**АКТУАЛИЗИРОВАННЫЙ ПАСПОРТ ДОСТУПНОСТИ
ОБЪЕКТА СОЦИАЛЬНОЙ ИНФРАСТРУКТУРЫ
НА ДОСТУПНОСТЬ ДЛЯ ИНВАЛИДОВ
И МАЛОМОБИЛЬНЫХ ГРУПП НАСЕЛЕНИЯ**

(Заключение по обследованию объекта социальной инфраструктуры)

Туртасский сельский дом культуры

**ПАСПОРТ ДОСТУПНОСТИ
объекта социальной инфраструктуры (ОСИ)
№ 125-КИ**

фотография №21

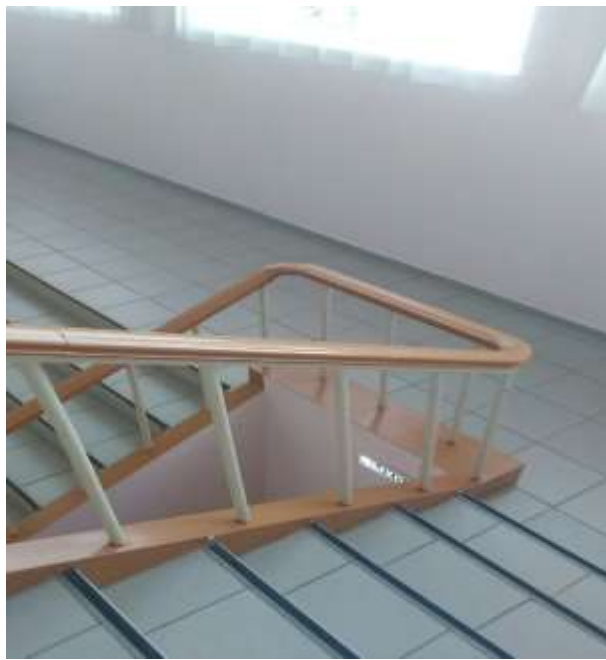
3.1	Коридор (вестибюль, зона ожидания, галерея, балкон, фойе)	есть	1эт. 3 2эт. 45, 55	15, 18, 19, 21, 22,28	-отсутствует информационная табличка (оказание ситуационной помощи).	К, О, С, Г, У	-установить информационную тактильную табличку (оказание ситуационной помощи) дублированную шрифтом Брайля на пост охраны; -при необходимости оборудовать системой обеспечения разборчивости звуковой информации (портативная информационная индукционная система) пост охраны (имеется в наличии, фото№73).	Текущий ремонт, организационные мероприятия

фотография №49

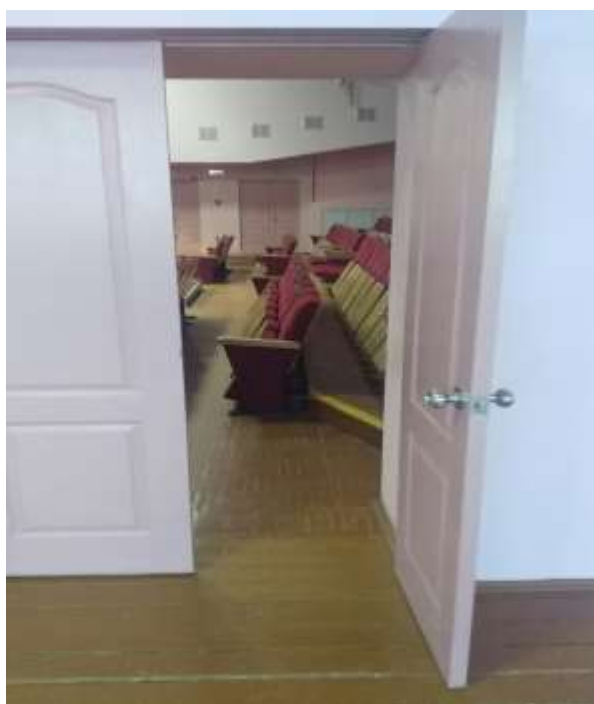
4.2	Зальная форма обслуживания (зрительный зал, танцевальный зал, зал хореографии)	есть	1 эт. 25,42 2 эт 61	42- 60	-частично отсутствуют информационные, тактильные таблички с наименованием помещения дублированная шрифтом Брайля; - встречаются пороги высотой более 0,014м; -рабочая створка двери менее 0,9 м; - установлены дверные ручки в виде «кнопки»; -отсутствует пиктограмма  около дверей помещений (зон) которые оборудованы системой обеспечения разборчивости звуковой информации, что не соответствует требованиям п.	К,О,С,Г,У	-установить информационные, тактильные таблички с шрифтом Брайля на высоте 1,2-1,6 м. от уровня пола, со стороны дверной ручки; -демонтировать порог или предусмотреть приставной (перекатной) мини- пандус; - установить ручки С или П-образной формы контраст- ного с дверным полотном цвета; -предусмотреть телескопический пандус или мобильный лестничный подъемник для подъема на сцену инвалидам на коляске;	Текущи й ремонт, индивид уальное решение с ТСР, организа ционные меропри ятия

фотография №53

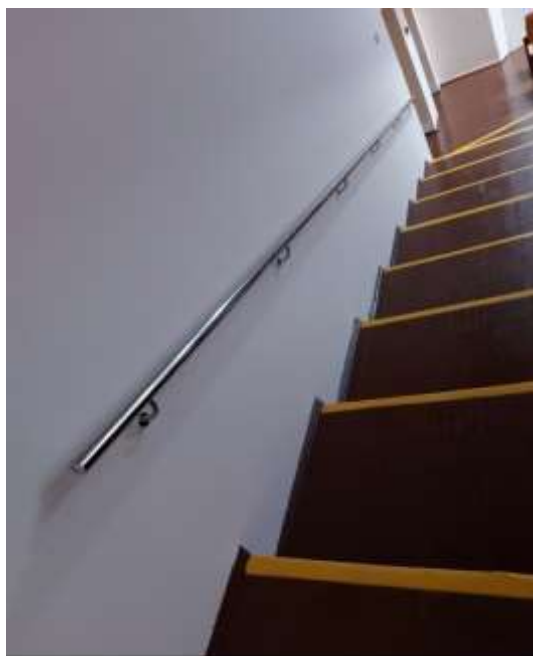
52131; - не предусмотрен доступ на сцену в зрительном зале инвалидам на кресле коляске; - отсутствуют опорные поручни на лестнице сцены; - не выделена проступь краевых ступеней лестницы сцены в зрительном зале; - имеющее выделение проступи краевых ступеней лестниц, между секторами в зрительном зале, контрастным цветом не соответствует требованиям СП 59.13330.2020 п. 6.2.8; - не выделены места для инвалидов пиктограммой.		опорные поручни с двух сторон на лестнице сцены; - на проступь краевых ступеней лестницы сцены, лестниц между секторами в зрительного зала нанести противоскользящие, контрастные полосы общей шириной 0,08-0,1м, расстояние между краем контрастной полосы и краем проступи ступени не более 0,04м; При необходимости предусмотреть: - для зрителей на креслах-колясках места размером 0,9*1,4м; - около дверей помещений (зон) которые оборудованы системой обеспечения разборчивости звуковой информации в установить пиктограмму на высоте 1,2-1,6 м. от уровня пола, со стороны дверной ручки в соответствии с требованиями п. 4.3.7.4. ГОСТ Р 5131; - места для лиц с нарушением слуха разместить на расстоянии не более 2 м от источника звука (при отсутствии физической преграды-перегородки) или оборудовать системой обеспечения разборчивости звуковой информации (индукционный контур или портативная индукционная система (имеется в наличии, фото №73); - места для МГН,

фотография №70

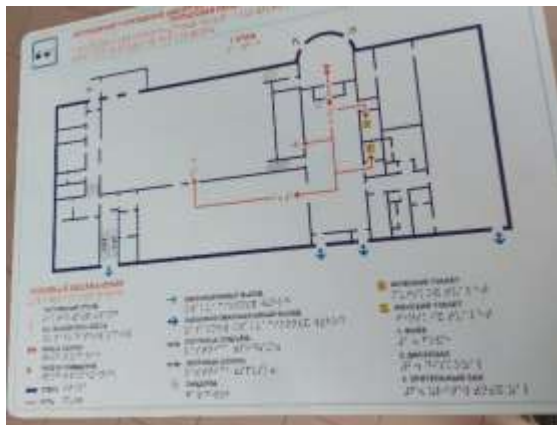
5.1	Туалетная комната	есть	1.эт. 4-7	61- 68	Не предусмотрена универсальная, специально оборудованная доступная кабина для маломобильных групп населения: - размещение тактильной пиктограммы на дверном полотне не соответствует требованиям п.4.3.8.5 ГОСТ Р 52131; - ширина рабочей створки двери менее 0,9 м; - высота порога, одиночных ступеней (перед туалетными кабинками) более 0,014м; - установлены дверные ручки «пуговики»; - отсутствует унитаз (используется чаша Гелуя); - отсутствуют поручни около раковины, писсуара; - зеркало расположено на высоте более 0,85 м; - отсутствует связь с администратором; - отсутствуют крючки для одежды и костылей.	К, О, С, Г, У	Оборудовать универсальную, специальную, доступную кабину (при наличии технической возможности): с учетом всех требуемых норм СП 59.13330.2020 п.6.3: - установить тактильную пиктограмму на высоте 1,2-1,6 м. от уровня пола, со стороны дверной ручки на расстоянии 0,1м от края наличника; - предусмотреть ширину дверного проема в свету не менее 0,9м с порогом не более 0,014м, с ручками С или Побразной формы, контрастного цвета по отношению к цвету дверного полотна, установленных на высоте не более 1,1м и не менее 0,85 от пола (рекомендуется оборудовать дверь индивидуальной кабинки с внутренней стороны ручкой-поручнем); - предусмотреть запирающее	Капитальный ремонт, индивидуальное решение с ТСР, организационные мероприятия

открыванием снаружи в экстренных случаях для оказания помощи и знаком индикации «занято/свободно»; -демонтировать одиночную ступень; -установить унитаз с опорой для спины; -с двух сторон унитаза установить опорные поручни (один откидной), установить поручень около раковины и пристенный поручень около писсуара в соответствии с требованиями ГОСТ Р 51261; -предусмотреть переносное или закрепленное на стене складное сиденье на высоте 0,48м от пола; -предусмотреть поворотное зеркало или установить зеркало на высоту не более 0,85 м от нижнего края; - установить крючки для трости и костылей около унитаза и раковины на высоте 1,2-1,4м; -обеспечить свободное пространство сбоку от унитаза не менее 0,8м и свободное пространство для разворота коляски не менее 1,4м (размеры кабины могут изменяться в зависимости от расстановки и габаритов применяемого оборудования); -над наружной входной дверью, из коридора, предусмотреть светозвуковые оповещатели с отключением из туалетной комнаты; -установить кнопку вызова помощи (с обратной связью); -установить пиктограмму около кнопки вызова помощи.
